Expediente: Estudio de Detalle PL 24/ 21
Interesado: AD ASTRA PROYECTO MIRS S.L
Representante: Rafael Zamorano Flores.
Situación: Calle Lope de Rueda nº 111
Ref. Catastral: 7572204UF6677S0001YQ
Junta Mpal. Distrito nº: 10 – Puerto de la Torre
Asunto: Aprobación Inicial

INFORME

1. OBJETO

Fragmento del Plano de Calificaciones del PGOU de 1997

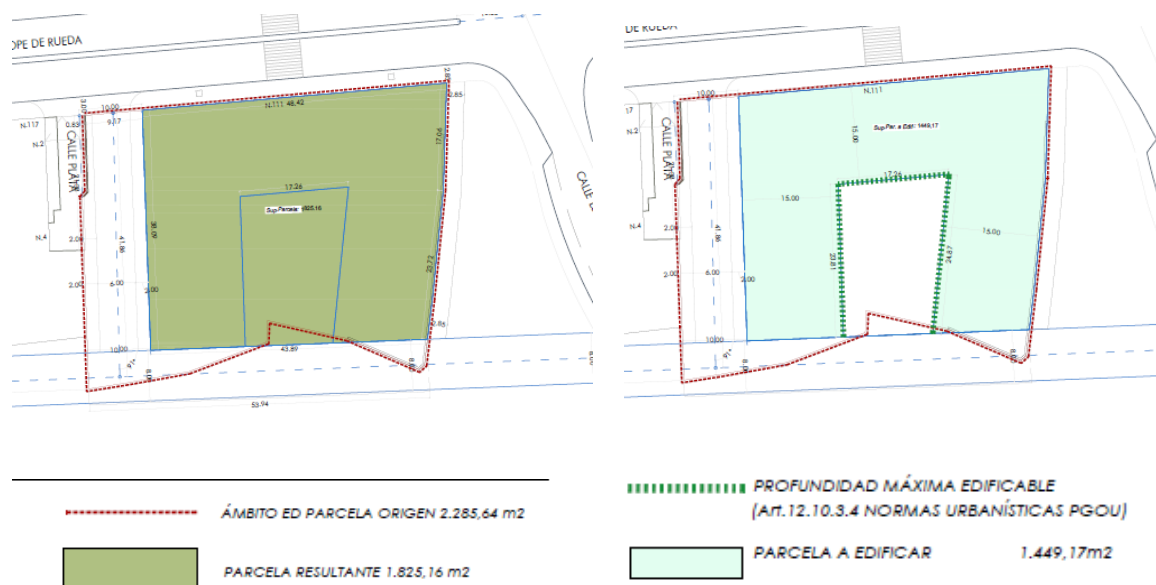
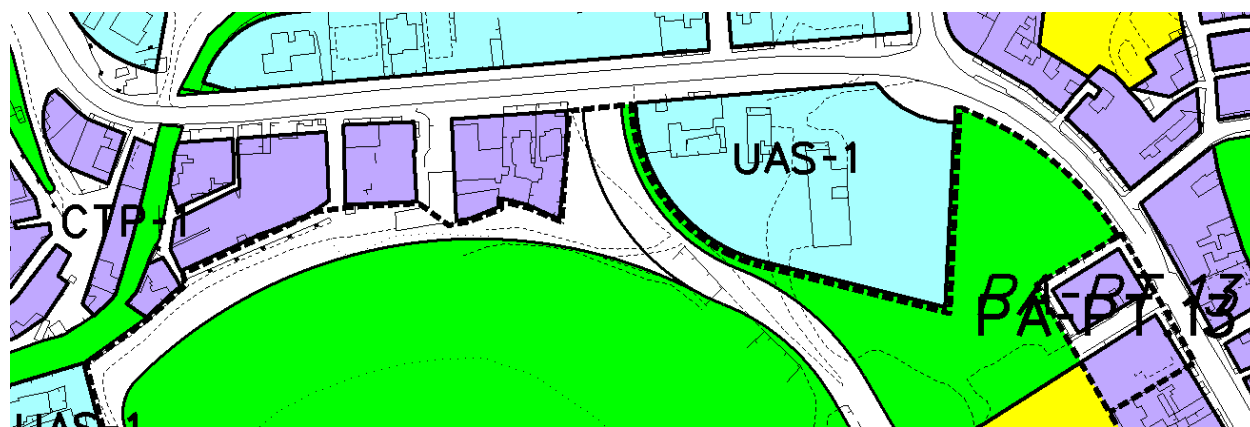
Tal y como se comprueba en las imágenes anteriores se aprovecha el contexto del Estudio de Detalle para regularizar la linde sur de la parcela con objeto de convertir la línea quebrada en una línea recta que facilite el posterior trazado de ese futuro viario. Se plantea la nueva alineación como prolongación de calle Ópalo-calle Oro hasta conectar con calle Escritora Matilde del Nido.

Este vial de borde colindante al Norte del Parque Andrés Jiménez Díaz, que proviene como se puede comprobar del anterior Plan General de 1997, se recoge en el Plan Parcial SUP-T.2 “Cañaverál” (sector PA-PT.8 (97) del PGOU) sin embargo es en el Proyecto de Reparcelación donde se define como Vial – 15.

Plano Topográfico de la parcela y el entorno

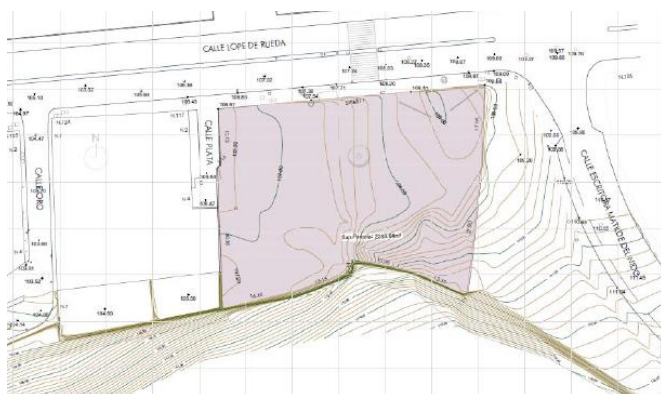
Tras el análisis del entorno desde esta administración se considera más favorable retrasar el muro de contención que se tendría que realizar por parte de los interesados para contener los terrenos del parque (ver plano topográfico) y ejecutarlo en el punto de encuentro futuro con el parque y sosteniendo las tierras del mismo.

De esta forma el Estudio de Detalle ya incluye la **previsión del espacio para el vial trasero**, tras confirmar como se ha expuesto la titularidad municipal del ámbito y se ejecuta el muro de contención en su ubicación futura, es decir a 8 m. de la alineación que el Estudio de Detalle propone hacia el Sur. Esto permite ejecutar la cuarta fachada al Sur que resulta más acorde a las previsiones del PGOU, así como más amable y adecuada desde el punto de vista urbano.

La ejecución propiamente del viario sobre los terrenos municipales deberá ser objeto de un proyecto conjunto del Viario-15. El Estudio de Detalle le otorga 8 metros de ancho, si bien su dimensión final y sus características funcionales y constructivas definitivas no son objeto de este Estudio de Detalle.

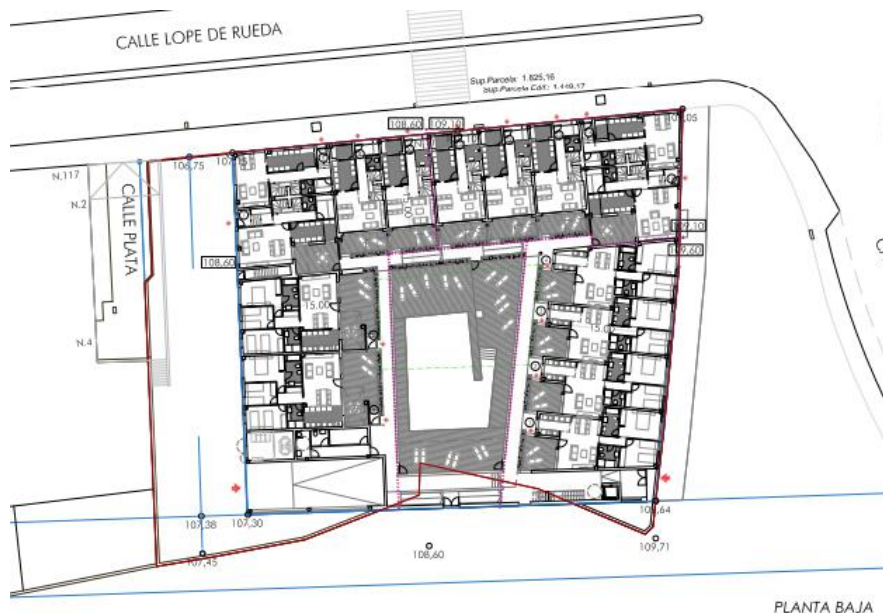
El documento incluye una propuesta a modo informativo en el que se plantea un volumen de “U” invertida y abierta al Sur. Las viviendas vuelcan mediante terrazas privadas a un patio central en el que se ubica una piscina y las zonas comunes. Para adaptarse a la topografía resultante, pues la diferencia de cotas entre los extremos de sus fachadas es mayor de 1,50 m., se escalona el volumen para que la diferencia entre los extremos de cada tramo no sea superior a esta medida. Se trata de un edificio que no agota la edificabilidad ni el número de viviendas máximo permitido por el PGOU. El edificio que se

construya podrá agotar la edificabilidad y disponer un número mayor de viviendas, con la limitación de la densidad máxima de viviendas prevista en el artículo 12.2.34 del PGOU.

Tal y como se ha expuesto anteriormente el documento obliga a que se ejecute fachada hacia el sur en previsión del viario que prevé el PGOU.

Imagen 1 : PGOU

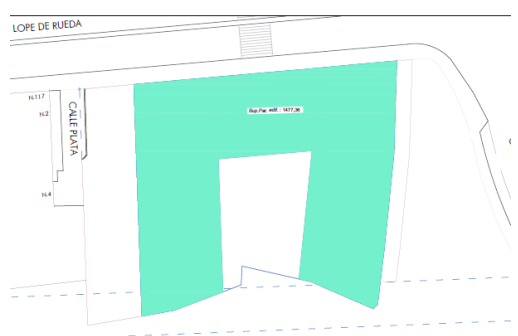
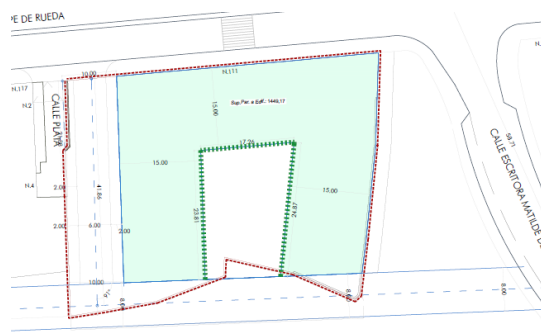
El documento incluye el cálculo de edificabilidad que se realiza sobre la huella de parcela que recoge el PGOU, es decir, previo a los pequeños y razonables ajustes en alineaciones planteados y sin el ajuste del viario Sur (Imagen 1). Se toma toda la parcela que califica el PGOU aplicando los 15m. de fondo máximo edificable, resultando una superficie máxima de 1.477,36m² que se ve algo limitada en la ordenación final del ED tras el ajuste de la alineación hacia el Sur quedando en 1.449,17m² (Imagen 2); aplicando ahora el coeficiente edificable de 1,80 se obtiene un total de 2.659,25 m² de techo máximo:

Mencionar que se ha corregido el número máximo de viviendas, indicándose ahora que no podrá superar lo previsto en el PGOU en su artº 12.2.34.

Sección actual de las calles Oro y Ópalo

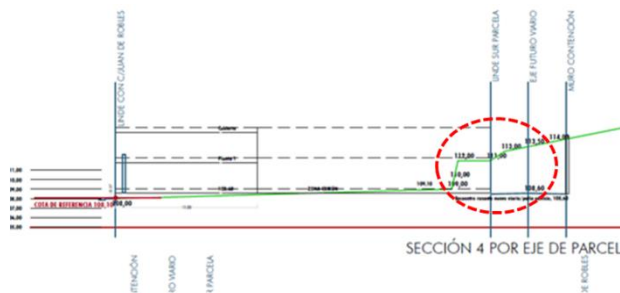
La solución del viario Sur queda definida según lo reflejado en el anterior informe emitido por este departamento:

De acuerdo con el Departamento de Planeamiento este futuro vial tendrá un ancho de 8m debiendo el edificio abrir fachada a él. Aunque su dimensión final y sus características funcionales y constructivas no son objeto de este Estudio de Detalle deben las obras de urbanización, de manera transitoria, acometer la explanación del tramo lindante con el futuro edificio disponiéndose en una rasante terminada acorde con el espacio interior del edificio que permita una fácil conexión entre ambos. La explanación deberá terminarse en zahorra natural estabilizada o similar. De acuerdo con los técnicos municipales el muro de contención, necesario para contener las tierras del parque público lindante con este vial, Parque Andrés Jiménez Díaz, se construirá en la linde sur del viario con una altura de unos dos metros y talud natural (similar al existente en calles Oro y Ópalo) permitiéndose ejecutar una cuarta fachada en el edificio que resultará más amable y adecuada desde el punto de vista urbano. Igualmente, se traza la pendiente de esta calle de manera que se produzca un encuentro entre el viario y el espacio libre central del edificio en su zona media.

También según lo requerido el trazado y su pendiente "(...) Se ajusta de forma que existirá un encuentro entre la rasante del viario y el espacio central del edificio en su zona media; se terminará con la base de explanación hecha y con firme estabilizado que se podrá usar como base del futuro viario."

"Para la ampliación de calle Plata se plantean dos niveles, uno en contacto con el espacio de calle actual y el otro, el principal, según una rasante ligeramente ascendente en dirección sur buscando el futuro contacto con el nuevo viario exterior, (...). El espacio en contacto con la actual calle se trazará como ampliación de ésta manteniendo sus rasantes. La diferencia de nivel entre ambos espacios se protegerá con un muro de contención y un peto de al menos 90cm de altura, proyectándose una escalera de comunicación entre ambos espacios."

Se cumplen por tanto con todos los requerimientos de los anteriores informes emitidos por este departamento.
